# ИНФОРМАЦИОННЫЙ БЮЛЛЕТЕНЬ

Тема: Изменение в конструкции поршней 7511.1004015-01, 7511.1004015-10, 7511.1004015-20

№ 113 от 13 ноября 2013 года

Рис. 1

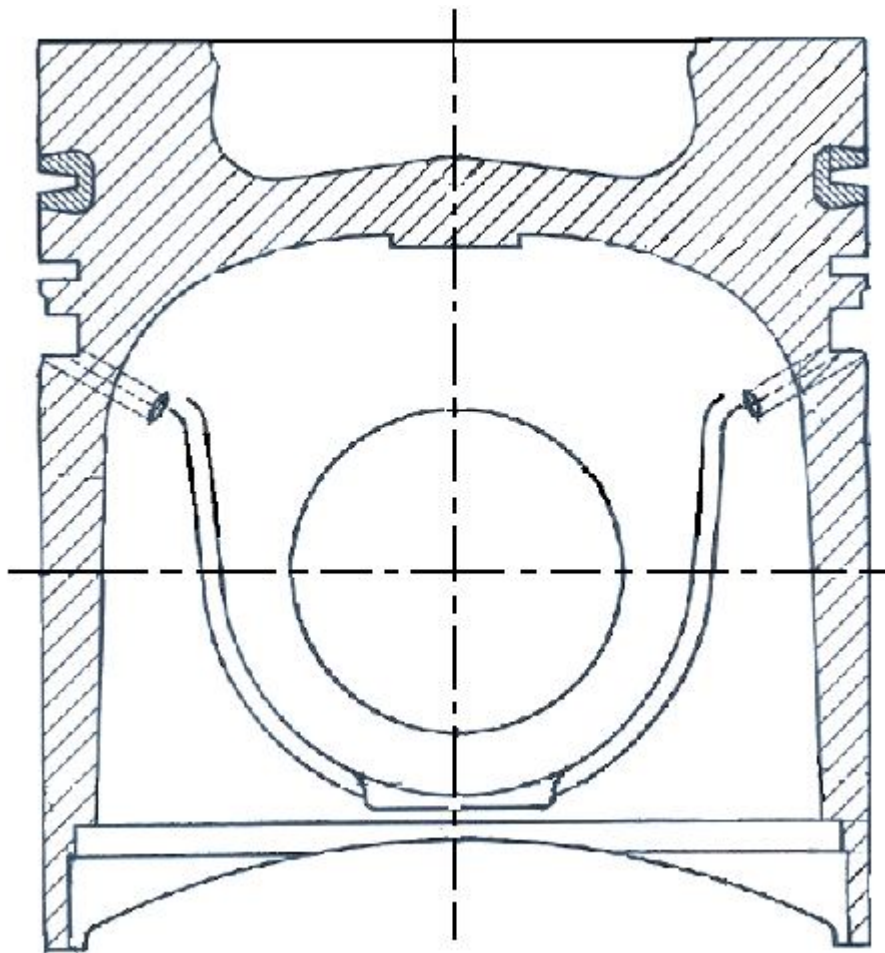
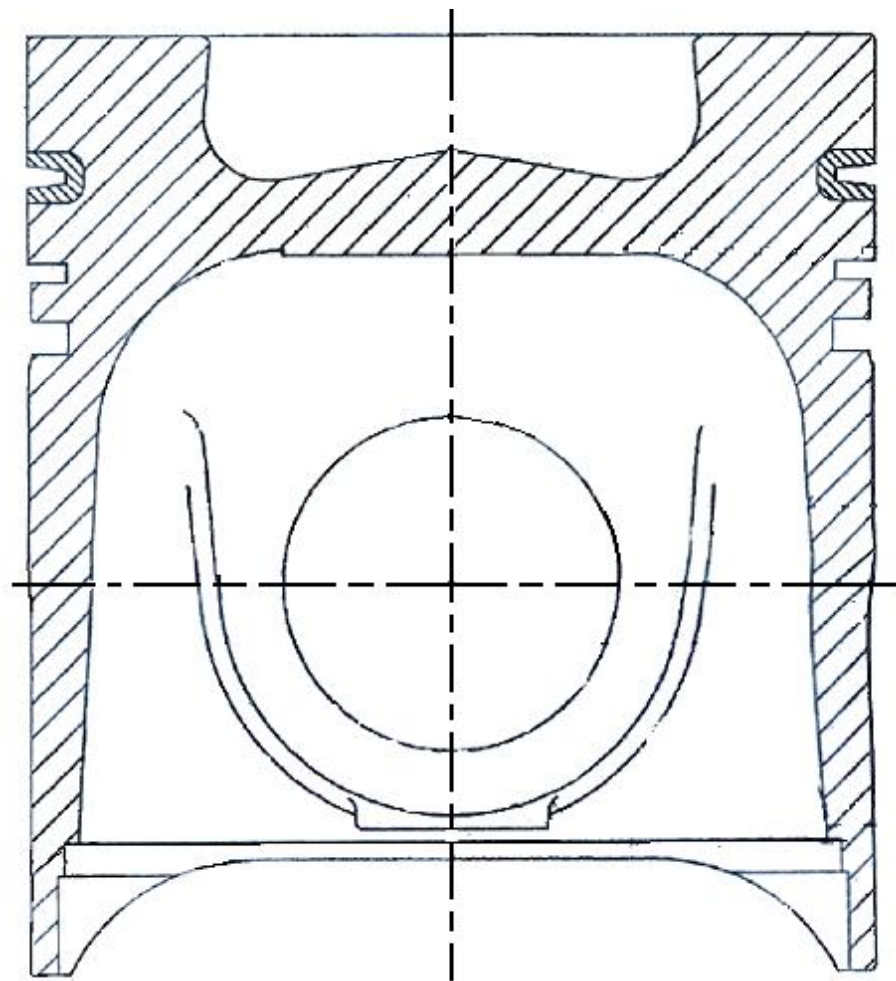
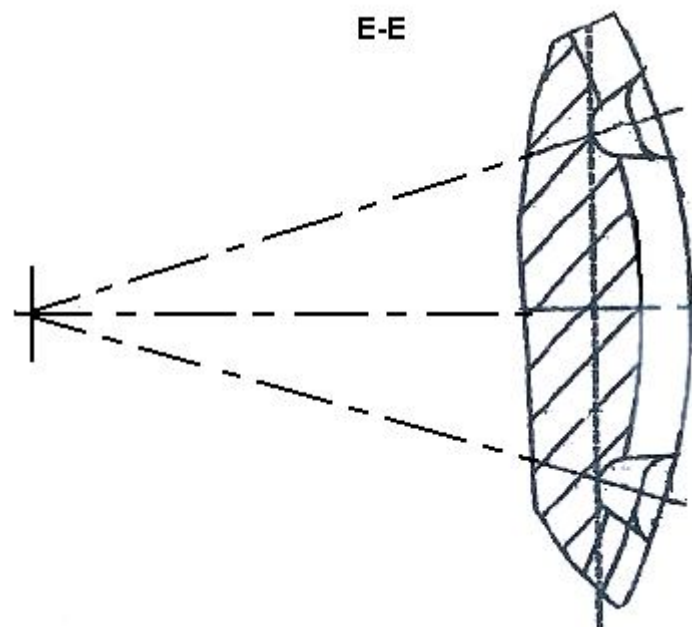
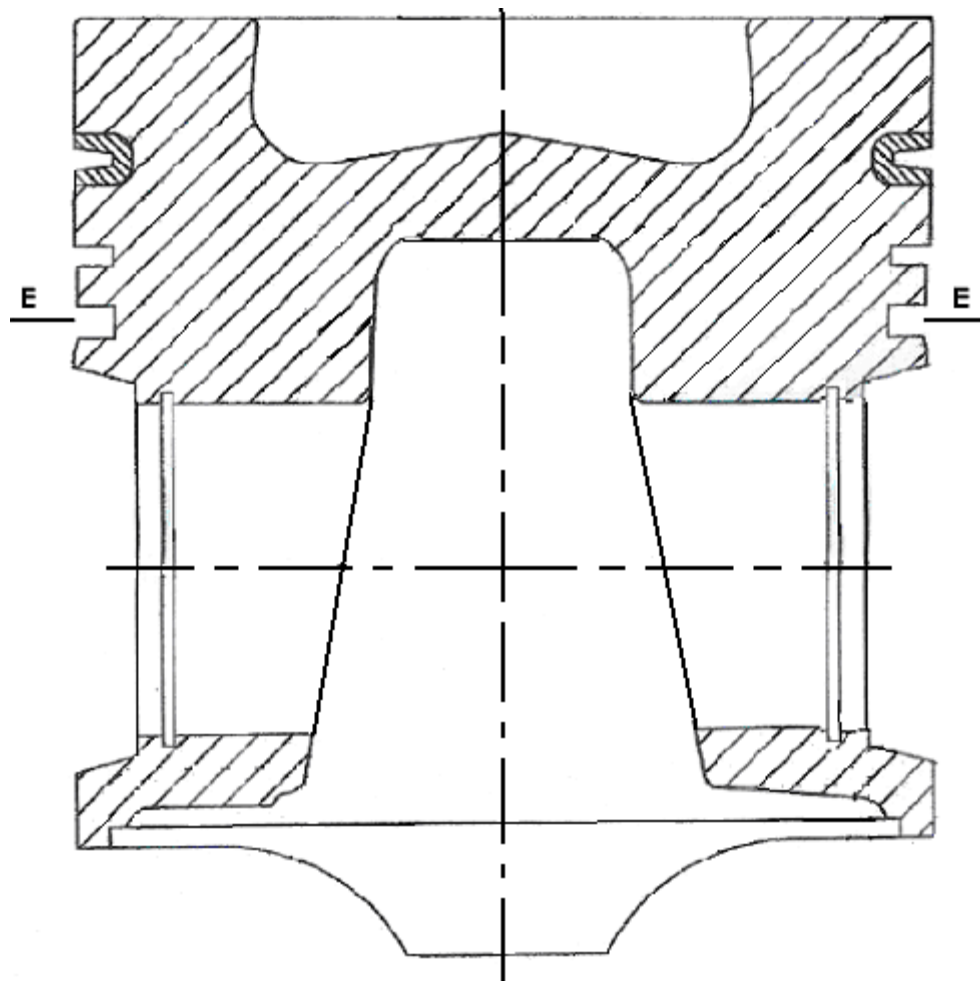
Сообщаем Вам, что с мая 2013 года на пошнях **7511.1004015-01, 7511.1004015-10, 7511.1004015-20** взамен сквозных отверстий для слива масла из канавки маслосъемного кольца во внутрь поршня (рис. 1), в конструкции поршня предусмотрен отвод масла из под маслосъемного кольца, через радиальные канавки (радиусные пазы) (рис. 2, 2а, 2б) на торце отверстий под поршневой палец с наружной стороны (по 2 канавки с каждой стороны) фото 1.
